**IMPIANTO DI PRODUZIONE DI ENERGIA  
DA FONTE SOLARE FOTOVOLTAICA DI POTENZA NOMINALE  
PARI A 43,0 MVA DENOMINATO "PADULA"**

**MIC 03**

**RICHIESTA INTEGRAZIONI MIC  
prot. n. 7540 de 22.02.2022**

### NOTA MIC - Ministero della Cultura n. 7540-P del 25.02.2022

*I 23 Punti di Osservazione scelti per il calcolo dell'IP (in verde i beni con valenza paesaggistica, in marrone le componenti culturali, i punti D e 16 coincidono)*

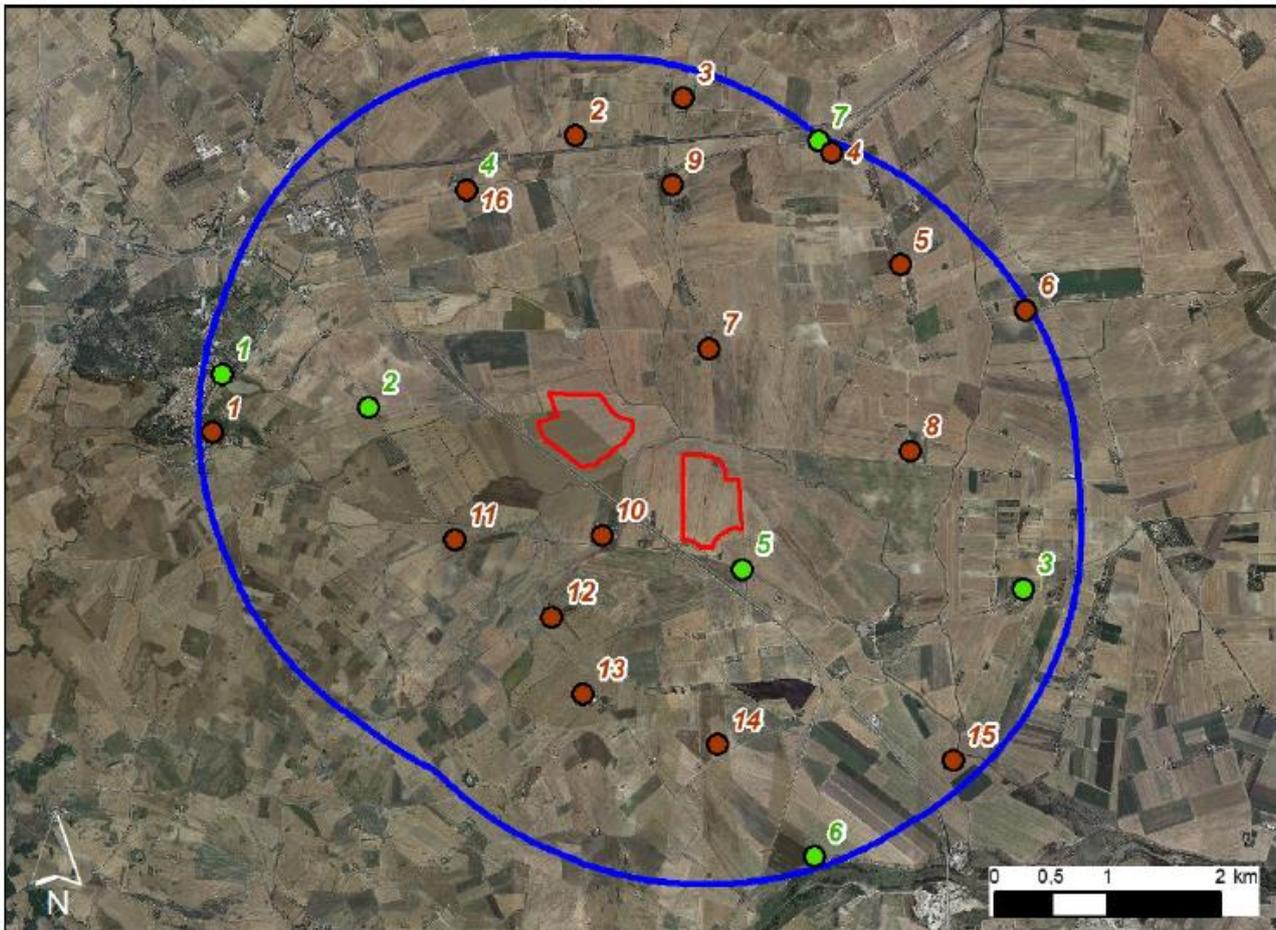
*Si evidenzia che nella documentazione [...] per l'analisi degli impatti viene usato il metodo della quantificazione dell'Impatto paesaggistico (IP) [...] considerando soltanto 14 punti di osservazione e che le valutazioni sono solo di tipo quantitativo (attribuzione di punteggio) senza descrizione qualitativa. Manca, inoltre, un'analisi relativa alle invarianti territoriali, agli effetti che il progetto potrebbe avere sulla riproducibilità delle invarianti e sul raggiungimento degli obiettivi di qualità paesaggistica definiti dal PPTR per gli ambiti di paesaggio interessati; non si fa alcun riferimento agli indicatori relativi alla "frammentazione del paesaggio", "esperienza del paesaggio rurale" e "artificializzazione del paesaggio rurale" richiamati nello Scenario strategico del PPTR Puglia [...]; mancano, inoltre, le valutazioni rispetto alle eventuali interferenze dell'intervento sui "Progetti territoriali per il paesaggio regionale" previsti dallo scenario strategico del PPTR [...]. Pertanto, si chiede che l'analisi e la valutazione dell'impatto sul paesaggio venga integrata di tutte le componenti sopra richiamate.*

In definitiva sono stati considerati **23 punti** notevoli come di seguito suddivisi:

I punti sono stati scelti non solo in quanto punti notevoli ma anche in relazione alla distribuzione geografica. Effettivamente, infatti, coprono in maniera omogenea tutta l'Area vasta, e questo è ancora più vero se si considera il fatto che le aree a sud-est, sud ovest, e nord ovest sono aree da cui l'impianto in esame non è visibile.

Dei 23 punti notevoli scelti ne sono poi stati considerati **solo 14** perché come dimostrato nello Studio di Visibilità (HF0TH51\_Documentazione Specialistica\_11) e nello Quadro Ambientale del SIA (HF0TH51\_QuadroAmbientale\_33c), dalle MIT (Mappe di Intervisibilità Teorica) **si è verificato che solo da questi 14 punti l'impianto risulta essere totalmente o parzialmente visibile.**

Riteniamo pertanto che i risultati quantitativi prodotti siano effettivamente rappresentativi dell'impatto visivo prodotto dall'impianto in progetto, nell'Area Vasta di riferimento.
